COMMUNE DE MURIST

Plan d'aménagement de détail « Vulliamma »

**Dossier d'enquête publique complémentaire
suite à la décision d'approbation**

Rapport explicatif et de conformité selon art. 47 OAT

Plan des modifications
Murist-Vulliamà

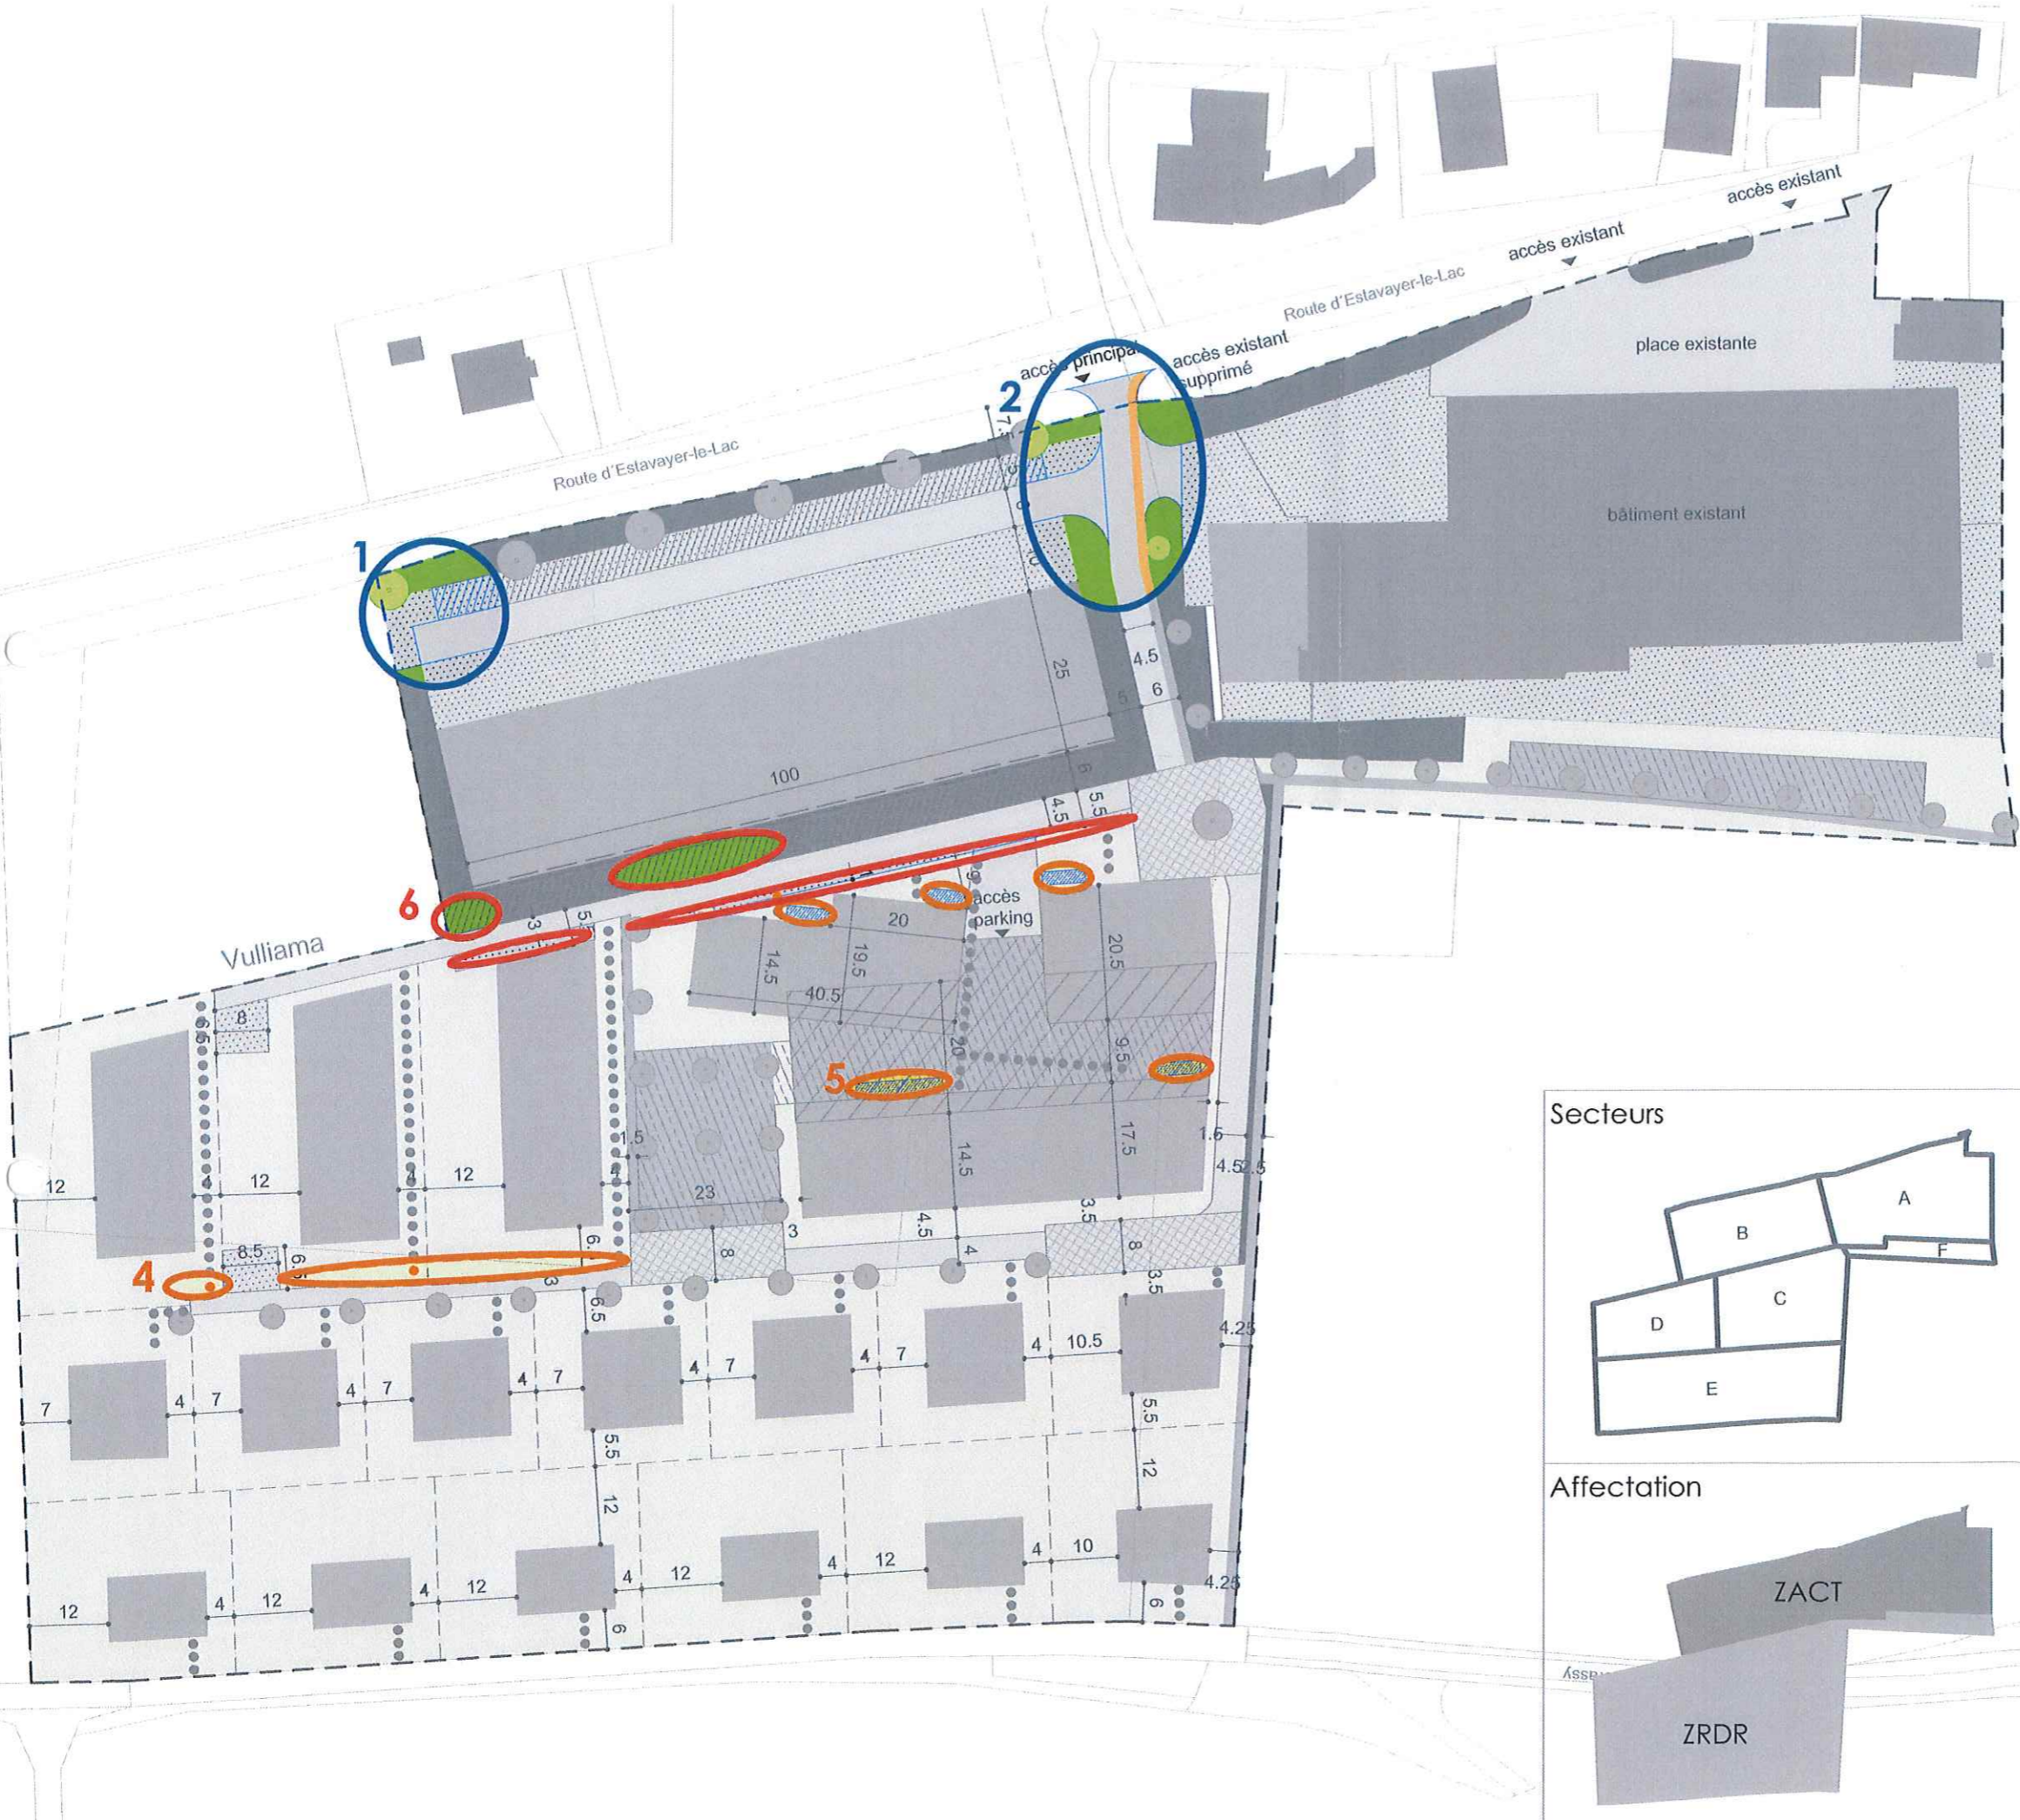
La Commune et la Fondation acceptent de supprimer l'accès supplémentaire sur la route d'Estavayer-le-Lac. L'accès prévu est suffisant.
Cette modification apparaît en plan (n°1).

réaménagement complet. La Commune s'y est engagée par courrier dans la procédure du droit d'être entendu.
Cette modification apparaît en plan (n°2).

Les indications d'accès aux parcelles des secteurs C, D et E sont présentes sur le plan. Elles ne contredisent pas le plan mis à l'enquête publique.
Cette modification apparaît en plan (n°3).

Cette condition est acceptée et les espaces parkings sont supprimés. Néanmoins, comme les places de stationnement sont à prévoir à l'intérieur des parcelles, il est possible que les projets de constructions individuels prévoient le stationnement le long de cette même chaussée.
Cette modification apparaît en plan (n°4).

Pour le secteur C, différents espaces de parking sont prévus en extérieur afin de garantir la réalisation des 30% de places vélos nécessaires en surface. Afin de laisser de la marge aux projets de constructions, ces surfaces sont généreuses.
Cette modification apparaît en plan (n°5).

Suite au développement du projet concret, il semble cohérent que le parking se développe sur toute la longueur du périmètre d'évolution. Le projet définira ensuite, en fonction des normes VSS, l'emplacement précis du stationnement. A noter que les places de parc pour visiteurs du secteur C pourront être réalisées dans ce secteur (art. 3.2 al. 3 du règlement).

L'espace de dégagement a été adapté en conséquence.

Cette modification apparaît en plan (n°6).
